Til: Statsforvalteren i Agder
Fra: Norconsult AS
Sted, dato: Trondheim, 2023-07-06
Kopi til:

► Beskrivelse av endringer, søknad til utfylling og mudring, Bukkevika, Eydehavn, Arendal

Eyehavn
Utfylling

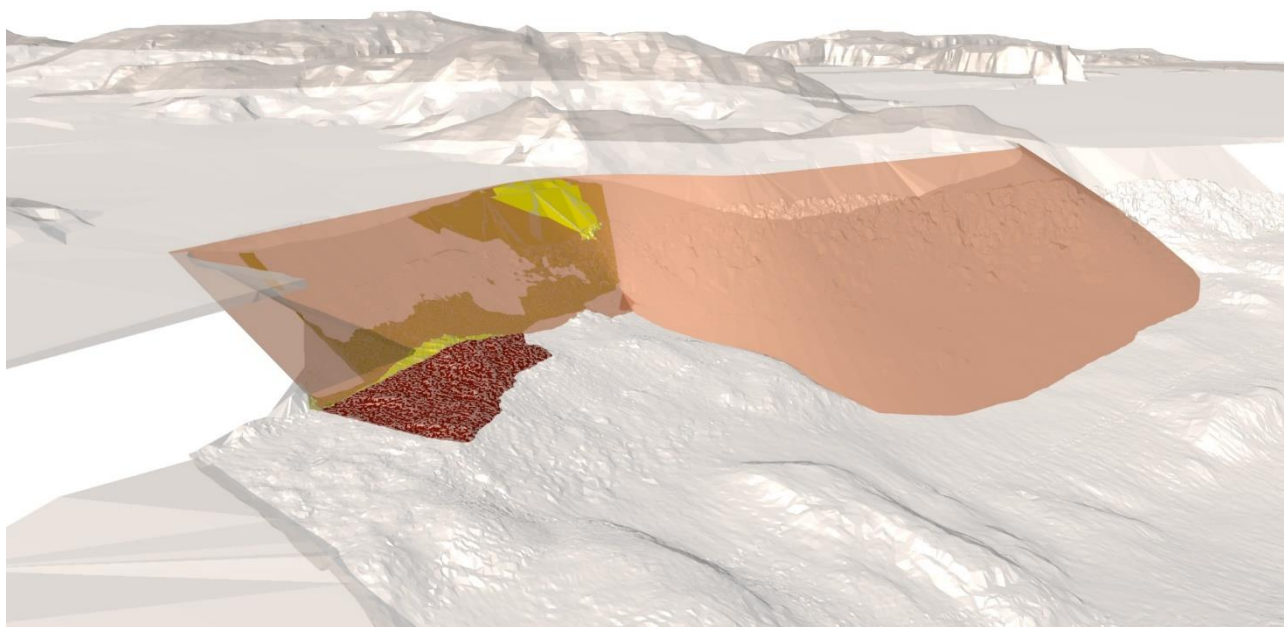
Mudring planlegges gjennomført med gravemaskin med lang arm fra land, eller fra lekter på innsiden av partikkelsperre. Mudrede stedlige masser planlegges levert ved godkjent deponi. Metode for transport av mudringsmasser til deponi vil være avhengig av utøvende entreprenør, som ikke er valgt per dags dato.

Figur 1: Visualisering av tiltak i Bukevika. Mudring av stedlige masser for seilingsdybde er vist i flekket rødt, og masser i eksisterende fylling som må flyttes er vist i gult. Utfylling beskrevet i søknad datert 23.03.2023 er vist i oransje.

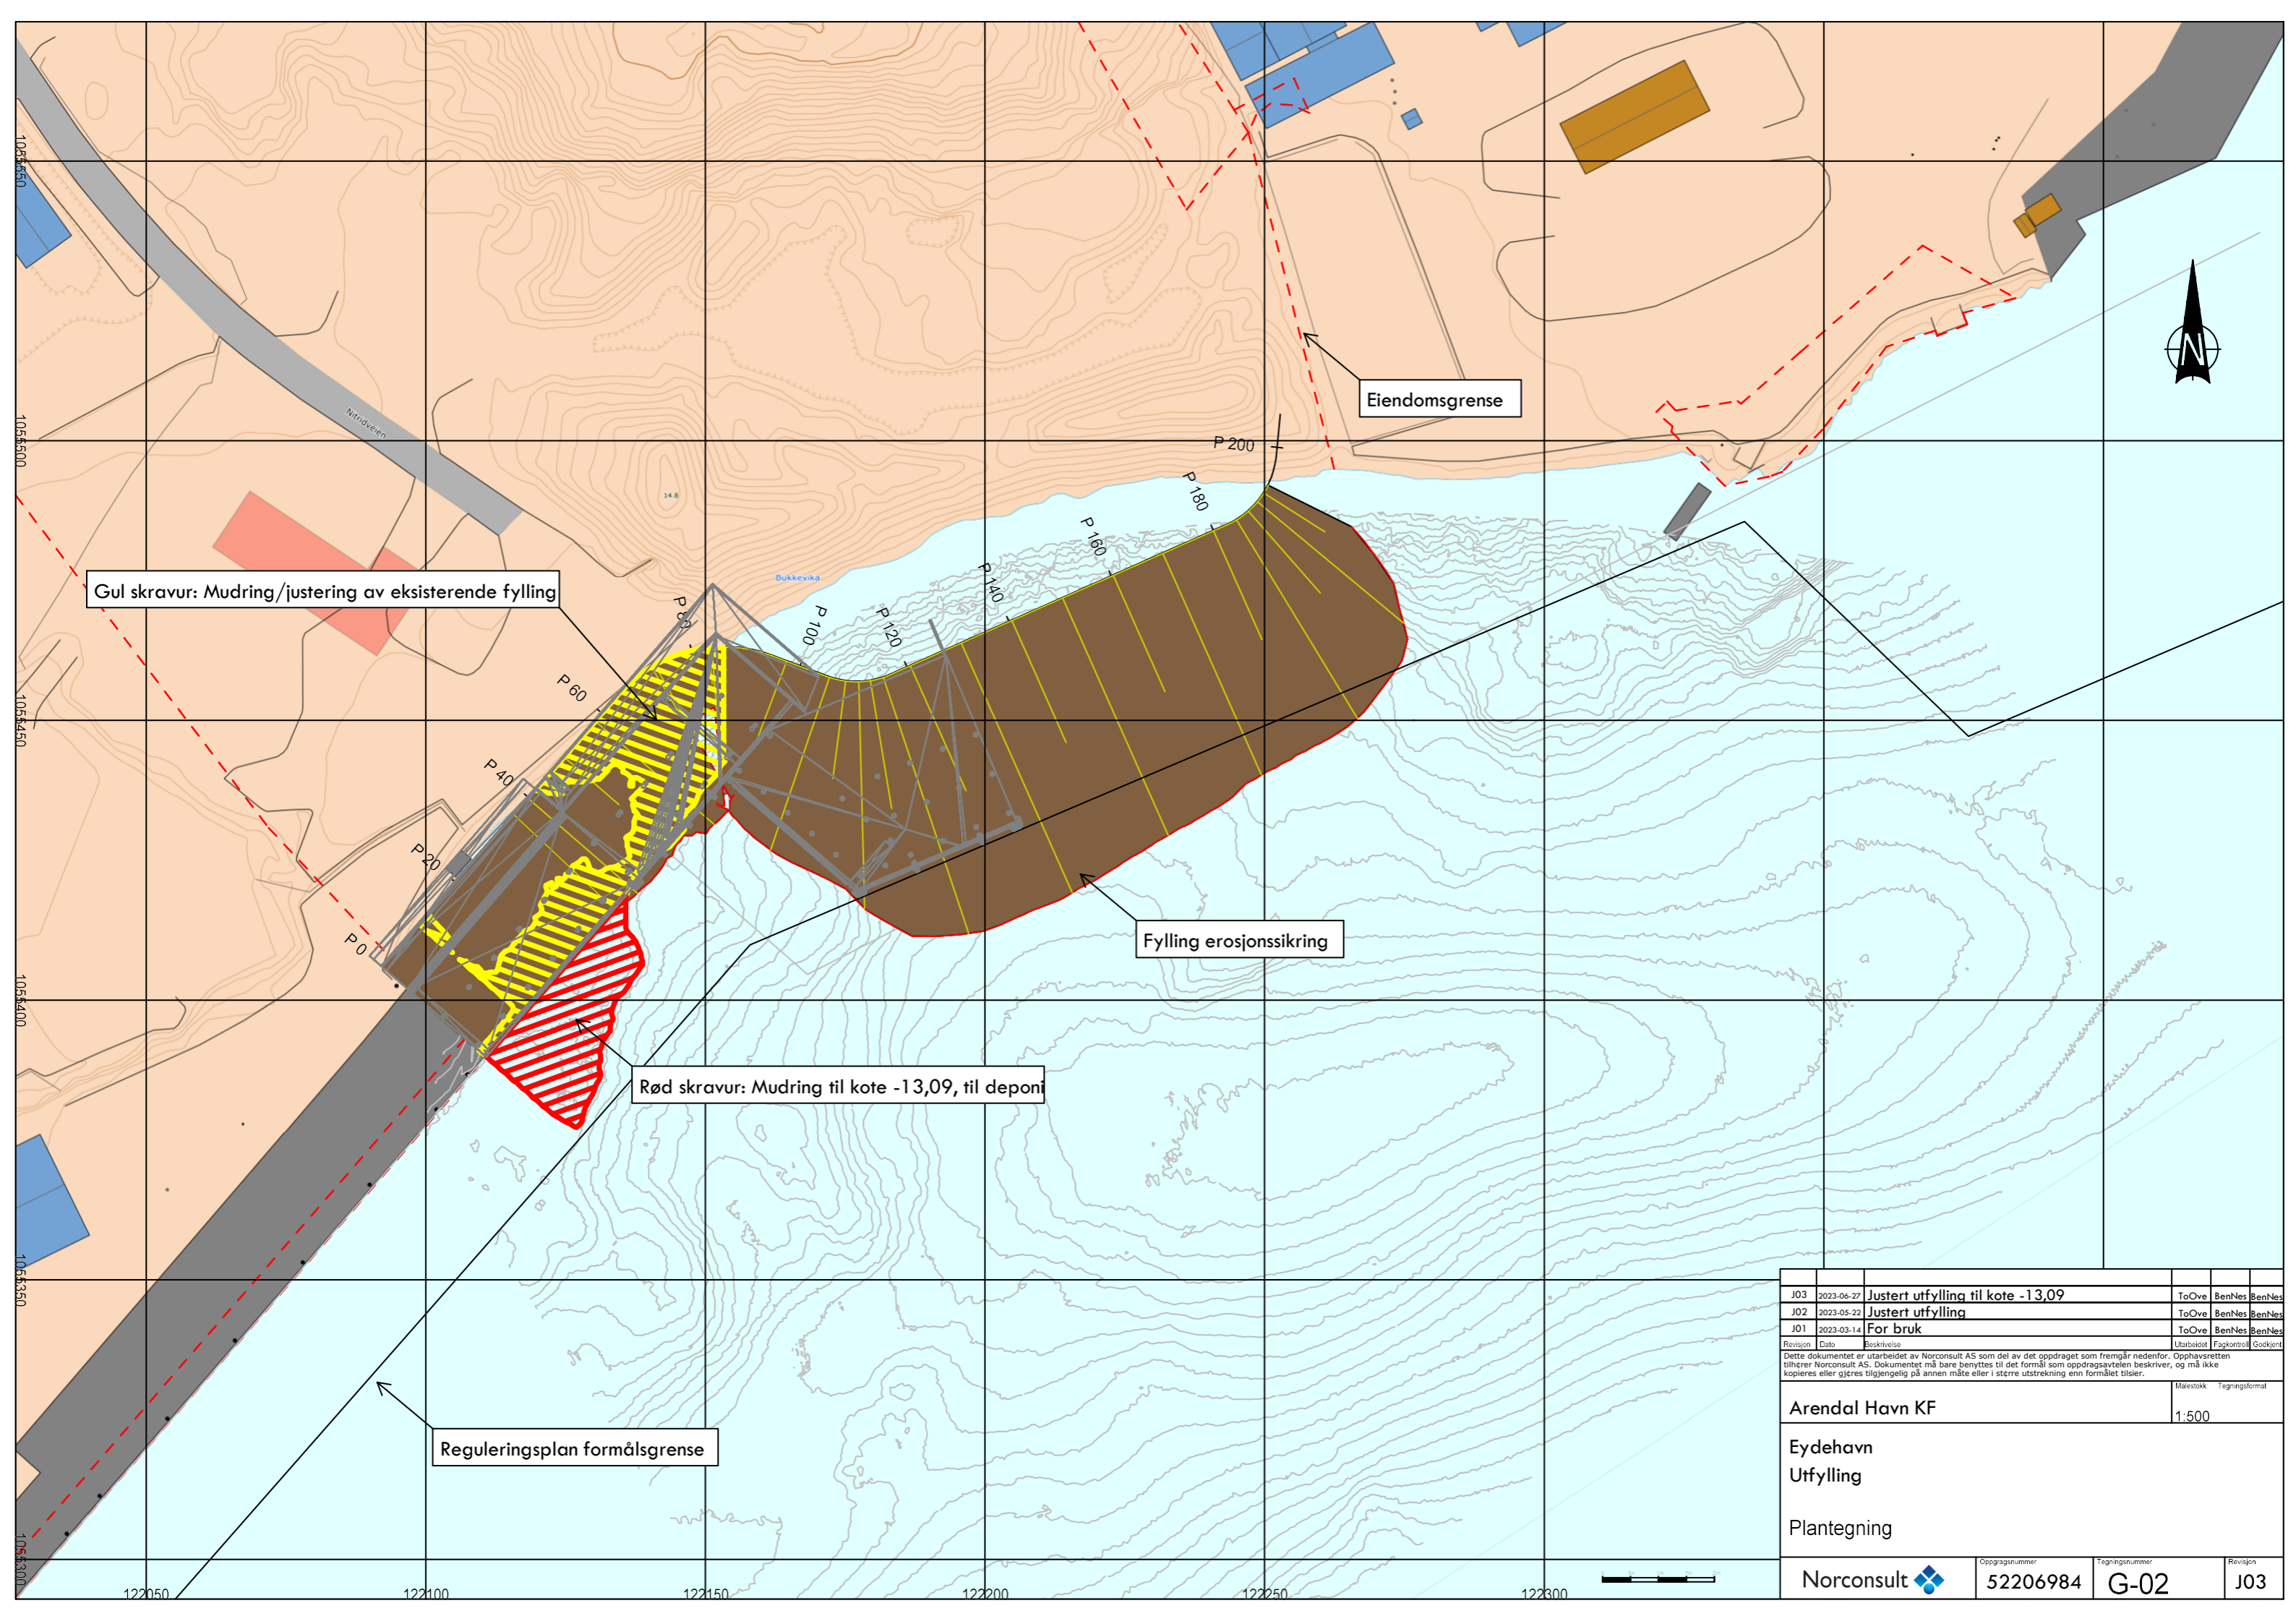
For å sikre tilstrekkelig seilingsdybde ved etablering av erosjonssikring for fylling er det nødvendig å mudre i deler av Bukkevika. Det skal mudres ned til kote -13,09 i et område på totalt 550 m². Dybde før tiltaket varierer over området, og er på -12 til -13 m. Dette vil gi et mudringsvolum på 370 m³. Mudringen vil gjennomføres i områder som ble tildekt i 2011. som beskrevet i lokalitetsbeskrivelsen gitt som Vedlegg 4 til opprinnelig søknad, datert 23.03.2023.

Omsøkt utfylling vil legges utenpå en eksisterende fylling i Bukkevika. Eksisterende fylling består av sprengstein. For å sørge for at ny fylling får krevd profil, og at det er mulig å pele gjennom både eksisterende og ny fylling for etablering av kai vil det være behov for mindre justeringer av fyllingsgeometrien. Deler av eksisterende fylling må flyttes på. Det er prosjektert at mudring i eksisterende fylling vil omfatte flytting av totalt 1 220 m³ med sprengstein.

Omfang av mudring og ny utfylling er visualisert i Figur 1. Stedlige masser som må mudres er vist i flekket rødt, masser i eksisterende fylling som må flyttes er vist i gult, og ny utfylling er vist i oransje.
